## Formularz poprawkowy projektów Wrocławskiego Budżetu Obywatelskiego 2018

- a) Numer projektu:  
**616**
- b) Nazwa projektu: (wypełnić tylko w wypadku zmiany/doprecyzowania nazwy projektu)
- c) Lokalizacja projektu: (wypełnić tylko w wypadku zmiany lokalizacji projektu)
- adres:

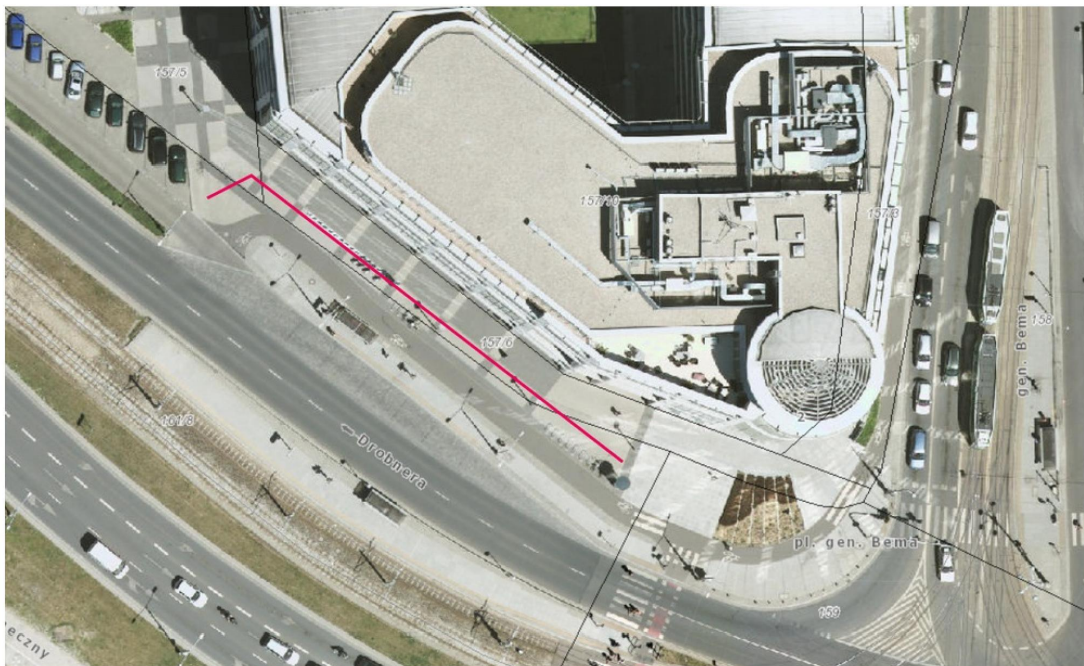
- ul. Oławska pod Galerią Dominikańską – o przebudowie ciepłociągu po raz pierwszy zostałam poinformowana dwa lata temu. Nie może być tak, że planowana na nie wiadomo kiedy inwestycja właściciela sieci wstrzymuje stworzenie w tym miejscu bardziej przyjaznej przestrzeni dla mieszkańców. Drzewa można posadzić w pewnej odległości od istniejącego ciepłociągu (nawet z rozebraniem części chodnika, który jest tu bardzo szeroki, a przy trawniku zbudowany z drobnej nierównej kostki, po której i tak ludzie starają się nie chodzić), a także zastosować od strony

ciepłociągu ekrany przeciwkorzenne, by w przyszłości móc przeprowadzić inwestycję bez szkody dla nowych drzew. (9 platanów klonolistnych)

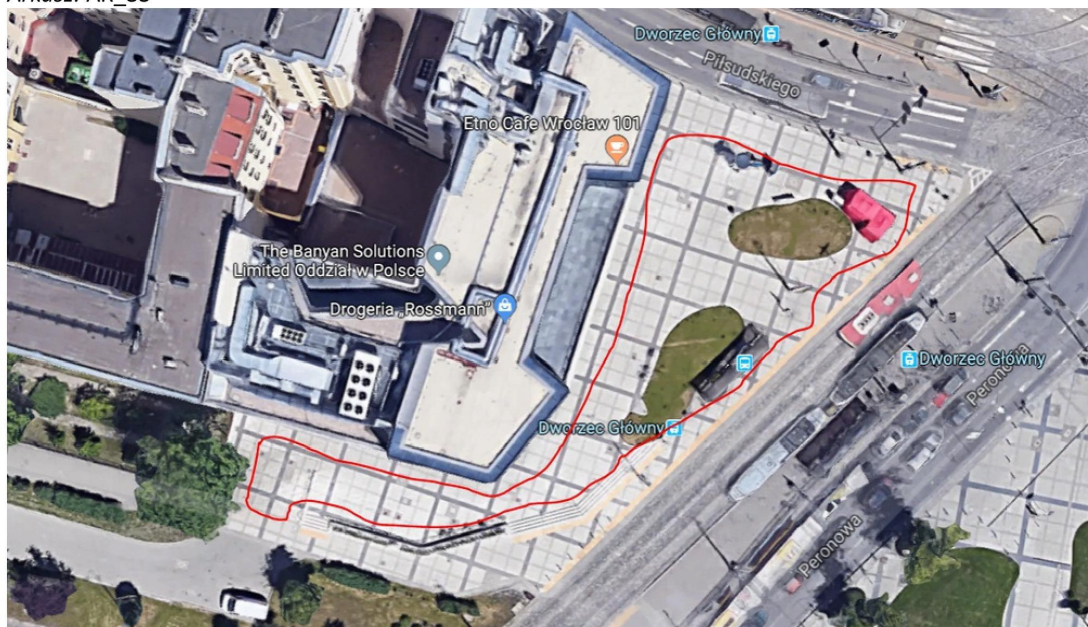
- ul. Peronowa pod biurowcem – w tym miejscu zanim został wybudowany biurowiec, rosło kilka dużych, pięknych drzew. Jest to jedno z tych miejsc, gdzie po postawieniu nowego budynku nie pojawiło się ani jedno drzewo, za to dużo betonowej/granitowej nawierzchni, która szybko nagrzewa się w upał. Zdecydowanie potrzeba tam dających cień drzew. (5 sztuk drzew)

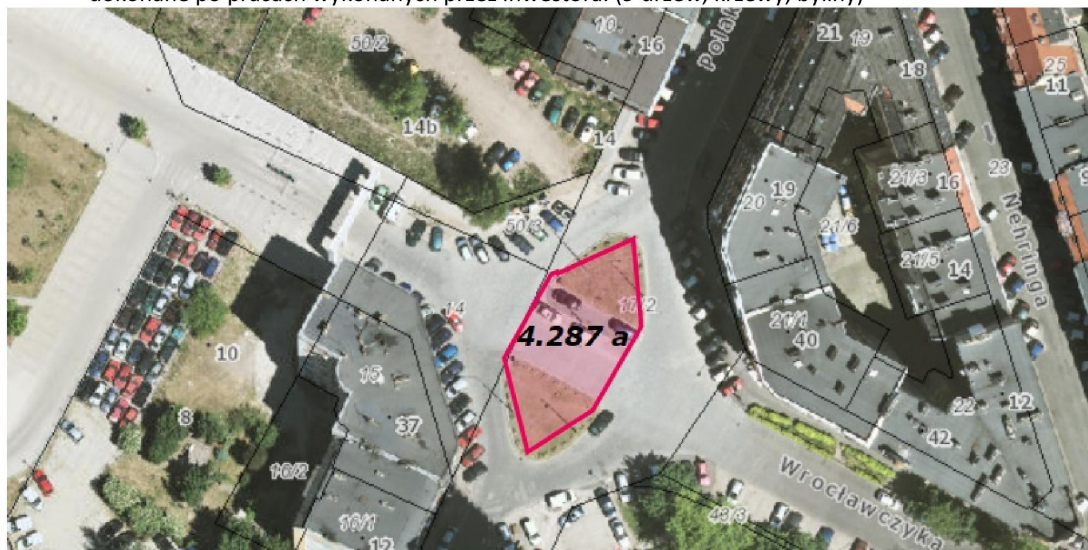
- ul. Matejki – uzupełnienie nasadzeń z głogu bliżej ulicy Prusa, konieczność ściągnięcia fragmentów chodnika. (7 głógów)
- Polaka/Wrocławczyka, „rondo” – inwestor ma tu przebudować układ drogowy (przez środek ronda już nie będzie się dało przejechać), jednak nie dokona nasadzeń drzew wg wiedzy ZZM. Ta okolica zaczyna coraz bardziej żyć, pojawiają się kolejne lokale gastronomiczne, dobrze zakomponowana zieleń wysoka zwiększy jej estetykę i właściwości retencyjne terenu. Nasadzenia muszą być dokonane po pracach wykonanych przez inwestora. (9 drzew, krzewy, byliny)

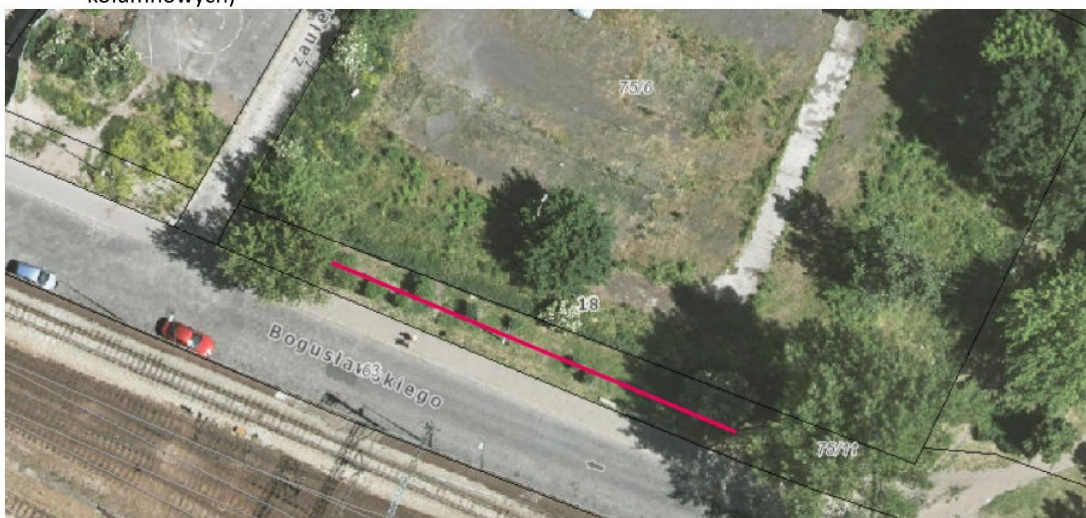
- zbieg ul. Żeromskiego i ul. Wygodnej – ściągnięcie asfaltowej nawierzchni, nasadzenie jednego drzewa (zaznaczone kropką na mapce) i roślinności ozdobnej niskiej. W tym miejscu nagminnie zostawiane są samochody, co jest nie tylko nielegalne (można parkować w odległości 10 m od skrzyżowania i przejścia dla pieszych), ale też niebezpieczne (pieszego często zza zaparkowanych samochodów nie widać, a na śródmiejskich ulicach kierowcy potrafią jeździć szybko). W tym miejscu można ustawić także stojaki rowerowe. (1 drzewo, inne rośliny)
